**Stellungnahme der Verwaltung zu den Stellungnahmen der Behörden (TÖB) zum Bebauungsplan 313 - RathausQuartier -
Ergebnis der frühzeitigen Beteiligung**

Nr.	Behörde / Inhalt der Stellungnahme	Stellungnahme der Verwaltung	Beschlussvor- schlag
1.	Bezirksregierung Arnsberg, Abteilung 6 Bergbau und Energie in NRW - Schreiben vom 07.07.2022

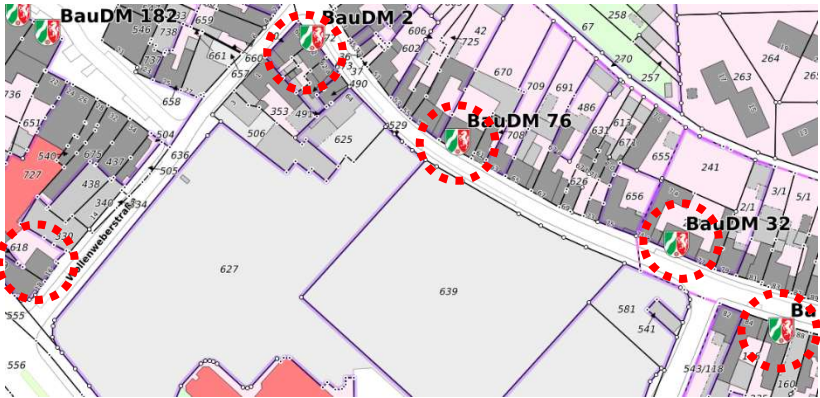
5.3	<p>Schreiben vom 05.08.2022 (archäologische Bewertung)</p> <p>In seiner Bewertung zieht der LVR folgendes Fazit:</p> <p>Die Planung der Tiefgarage reicht in Teilen über die im Entwurf von 2017 in Anspruch genommene Fläche hinaus. Der LVR geht davon aus, dass sich auch in dem erweiterten Bereich mittelalterliche und neuzeitliche Siedlungsbefunde wie Fundamente, Keller, Brunnen, Latrinen, Abfallgruben usw. er-</p>	► Zu der archäologischen Begleitung der Baumaßnahme siehe Stellungnahme der Verwaltung zu Punkt 5.1.	Die Stellungnahme wird teilweise berücksichtigt.

Nr.	Behörde / Inhalt der Stellungnahme	Stellungnahme der Verwaltung	Beschlussvor- schlag
	<p>halten haben. Dem LVR sind sowohl Umfang und Erhaltungszustand der Bodendenkmalsubstanz als auch der Umfang der Störungen durch die Unterkellerung des City-Center-/Hertie-Komplexes bislang unbekannt.</p> <p>Von Seiten des LVR bestehen gegen das Vorhaben keine Bedenken, wenn sichergestellt wird, dass im Vorfeld der Baumaßnahme alle archäologischen Funde und Befunde bis auf Baueingriffstiefe durch eine archäologische Fachfirma untersucht werden.</p>  <p>Lediglich im zentralen Bereich kann aus Sicht des LVR auf eine archäologische Untersuchung verzichtet werden. Der LVR fordert, alle über die damalige Planung hinausreichenden Flächen ebenso wie die seinerzeit definierten Konfliktbereiche (siehe Abb., grün schraffiert) archäologisch zu untersuchen.</p>
